COMITÉ DE DÉMOLITION

30 août 2022

556, rue Empire

Immeuble visé par la demande d'autorisation de démolition

Plan de l'aménagement du terrain proposé

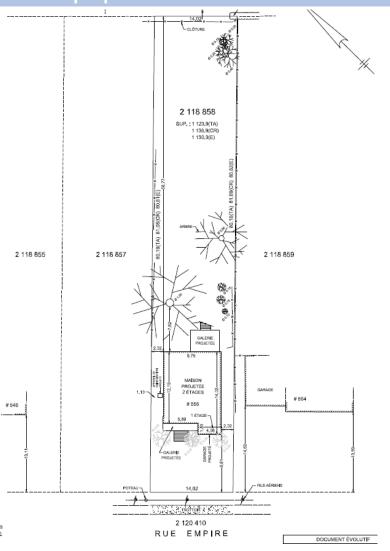
- Considérant la détérioration avancée du bâtiment actuel;
- Considérant le fait que le coût de restauration est supérieur à la valeur de l'immeuble indiqué au rôle d'évaluation;
- Considérant la faible valeur patrimoniale de la résidence;
- Considérant le programme de réutilisation du sol proposé qui ne s'intègre pas adéquatement au voisinage;

Autoriser la démolition complète du bâtiment principal situé au 556, rue Empire, dans l'arrondissement de Greenfield Park aux conditions suivantes :

- 2° Que la réalisation du programme de réutilisation du sol dégagé respecte les conditions suivantes :
 - 2.1 Le bâtiment doit privilégier une continuité de la marge avant à celle des bâtiments voisins;

- 2.2 La proposition architecturale doit présenter des caractéristiques architecturales traditionnelles qui prennent appui sur les caractéristiques dominantes des bâtiments environnants et significatives du milieu d'insertion;

- 2.3 La volumétrie, telles la largeur, la profondeur, la hauteur du rez-de-chaussée et la forme de la toiture, doit s'harmoniser à celle des bâtiments environnants;

- 2.4 Le niveau du rez-de-chaussée, d'un étage ou d'un toit doit présenter un alignement cohérent avec celui des bâtiments environnants;
 - 2.5 Le garage doit être traité en retrait ou de manière discrète dans l'ensemble. Son importance ne doit pas tendre à dominer la proposition architecturale;

- 2.6 Les arbres présents en marge arrière doivent être adéquatement protégés durant les travaux et conservés par la suite;
 - 2.7 Les matériaux de revêtement proposés, tant au niveau du nombre, du type, du format, de leur finition ou de leur couleur, doivent créer un ensemble cohérent avec les bâtiments environnants. La proposition devra éviter les contrastes avec les bâtiments environnants;

- 2.8 Les matériaux de revêtement proposés doivent contribuer à créer un effet d'authenticité au bâtiment;
- 3° Pendant toute la durée des travaux de démolition, le titulaire de l'autorisation de démolition doit assurer la propreté du domaine public adjacent au terrain sur lequel les travaux sont effectués, doit garantir la sécurité de ce terrain, notamment en clôturant toute excavation et doit disposer des matériaux et débris de démolition dans une installation d'élimination des matières résiduelles détenant toutes les autorisations gouvernementales pour recevoir ces matières;
